<u>Bieterinformation Nr. 5</u> <u>vom 26.07.2019</u>

B24. Leistungsbeschreibung 7.3, Klärung Arbeitsunterbrechung

B27. Rückfrage zu Bieterinfo 3, Frage B10

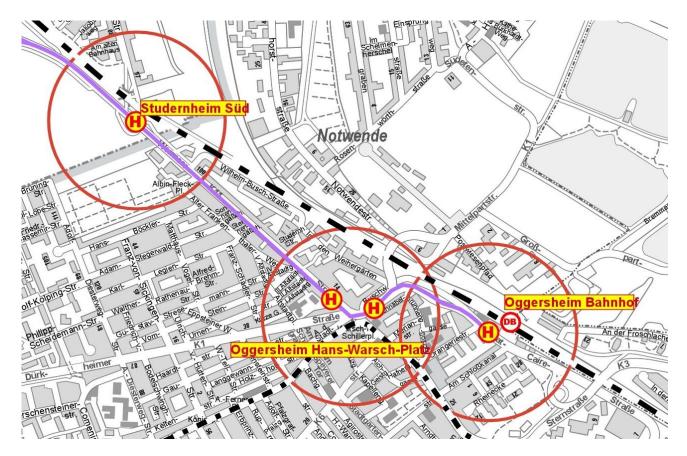
Mit der Antwort der Bieterfrage B10 in Bieterinfo 3 stimmt etwas nicht. Die Haltestelle befindet sich auf dem Hans-Warschplatz und nicht in der Wormser Str., es sei den die Haltestelle wird in die Wormserstr. verlegt. Die ist aber stark befahren weshalb wir uns das nicht vorstellen können. Der richtige Fahrweg müsste wie folgt sein. Bus kommt von Wormser Str. zu Haltestelle (23) Hans-Warsch Platz, Weiterfahrt über Mannheimer Str. und Prälat-Caire Str. + Orangerie Str. wieder zu Hans Warsch Platz zur Abfahrshaltestelle. (siehe Zeichnung) Hierbei könnte beispielsweise auch die Bushaltestelle am Bahnhof Oggersheim mit in den Fahrplan eingebunden werden.

Die Antwort zu Ziffer B10 in Bieterinformation 3 ist inhaltlich korrekt. Nach Angaben der Stadtverwaltungen Ludwigshafen und Frankenthal werden zusätzliche Steige für die

Haltestelle "Hans-Warsch-Platz" im Bereich der Wormser Straße bzw. im Buschweg entstehen. Somit ist auch die Fahrbarkeit des in den Vergabeunterlagen angegebenen Linienwegs gewährleistet. Die Bushaltestelle am Oggersheimer Bahnhof ist fest in den Linienverlauf integriert, da hier Anschlüsse zum SPNV sichergestellt werden sollen.

Die geplante Lage der zusätzlichen Steige kann der nachfolgenden Grafik entnommen werden:
